Mission régionale d'autorité environnementale

**Avis délibéré
sur le projet de construction d'un ensemble immobilier
de logements avec commerces
situé avenue Maurice Berteaux/avenue Jean Jaurès
Sartrouville (78)**

N° APJIF-2023-028
du 22/06/2023

Figure 4 : localisation des sites Basias et Basol sur les terrains 1 et 2, sources potentielles de pollution des sols.
(Source : EI, volet 1, p. 121/147)

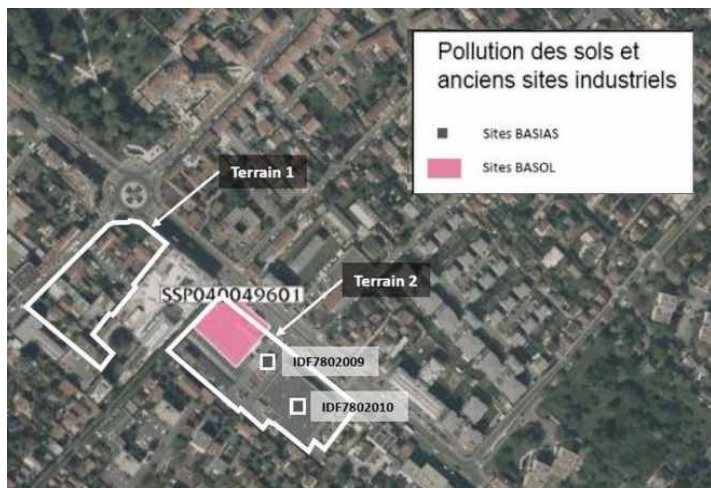
Cet enjeu est bien identifié et qualifié de « fort » dans le dossier. En effet, le site a été occupé par des activités susceptibles d'avoir pollué les sols. Deux sites Basias⁵ (anciens sites industriels et activités de services) sont présents sur le terrain n° 2 : le site du concessionnaire Renault et le supermarché Auchan. Le site du concessionnaire Renault est aussi concerné par un

site Basol⁶, pour la partie station-service, aujourd'hui désaffectée.

Une évaluation quantitative des risques sanitaires (EQRS)⁷ a été effectuée en septembre 2021 sur les trois îlots A, B et C. Elle reprend les résultats des études déjà effectuées sur le site et des sondages complémentaires ont été réalisés sur l'îlot C jusqu'à 7,5 mètres de profondeur les 22 et 23 juillet 2021. Elle arrive à la conclusion que pour les HCT, les HAP, les BTEX⁸, la fraction soluble, les sulfates, les fluorures et l'antimoine, il y a dépassement des seuils d'acceptabilité en installations de stockage des déchets inertes (ISDI), et qu'il est donc nécessaire de mettre en place une gestion spécialisée d'évacuation de ces terres. Elle estime à environ 97 000 m³ le volume de terres à excaver pour l'ensemble du projet, compte tenu principalement du creusement des deux niveaux de sous-sol pour la création des parkings. Ce volume important de terres à excaver tient également au fait que le réemploi sur site ne peut être envisagé compte tenu du niveau de pollution des sols.

(5) L'Autorité environnementale recommande de réaliser des sondages complémentaires, notamment dans l'îlot A, afin de disposer d'un diagnostic complet de l'état des sols du site et de mettre à jour l'évaluation quantitative des risques sanitaires (EQRS) au regard de ces résultats et ainsi d'être en mesure de garantir la compatibilité du projet avec les usages projetés.

Figure 5 : Localisation des points de mesures acoustiques (source : EI, volet 1, p. 107/147)

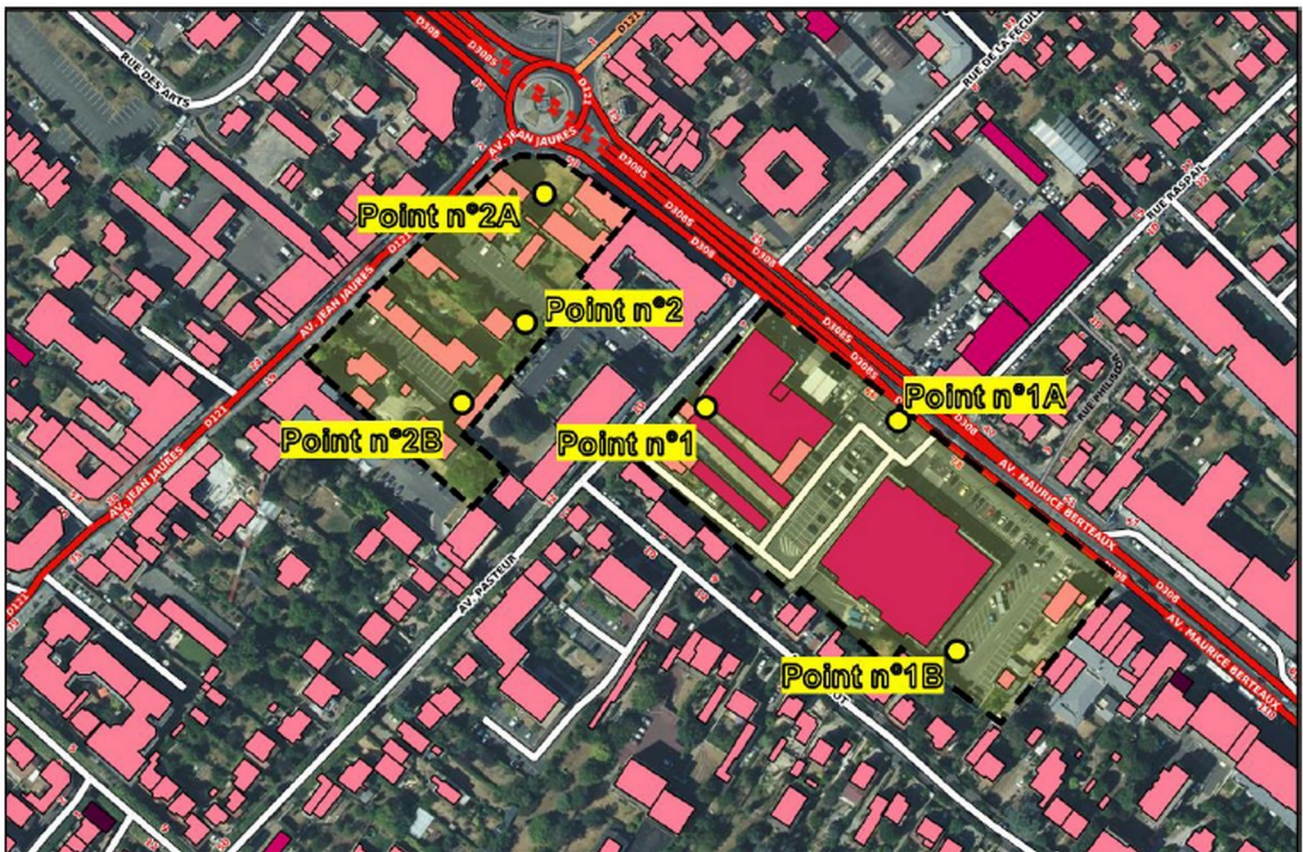
L'Autorité environnementale remarque que la campagne de mesures a eu lieu au début d'une période de congés d'été, ce qui risque de ne pas leur conférer une représentativité satisfaisante de l'ambiance sonore générale au cours de l'année.

(7) L'Autorité environnementale recommande d'effectuer une campagne de mesures acoustiques en dehors des périodes de congés, sur plusieurs jours, en période diurne comme nocturne.

Figure 7 : courbes isophones à l'état projeté, diurne à gauche et nocturne à droite (source : EI, volet 2, p. 52 et 53/131)

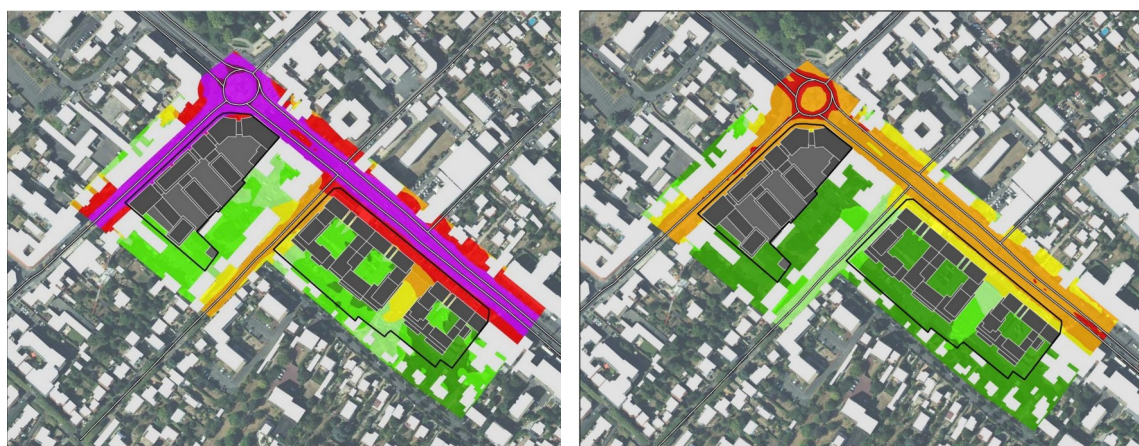
L'Autorité environnementale relève que la plupart des bâtiments sont fortement exposés au bruit dans l'îlot C (bâtiments A, B, C, E,G et H) notamment la résidence « seniors », la résidence étudiante et des logements sociaux. Les futurs habitants de ces logements notamment de ceux qui ne sont pas traversants, seront exposés à une pollution sonore importante, dépassant les seuils retenus par l'OMS. Le dossier ne justifie pas l'implication des différents bâtiments au regard des données acoustiques présentées. Il apparaît par ailleurs nécessaire de proposer des mesures supplémentaires permettant de réduire les risques pour la santé des futurs habitants, notamment lorsque les fenêtres sont ouvertes et dans les espaces de vie extérieurs.

(8) L'Autorité environnementale recommande de justifier l'implantation des différents bâtiments, en fonction du type d'usager projeté et de définir des mesures plus efficaces d'évitement et, à défaut, de réduction de l'exposition sonore des futurs habitants, en prenant comme références les seuils définis par l'OMS et en tenant compte de l'exposition fenêtres ouvertes.
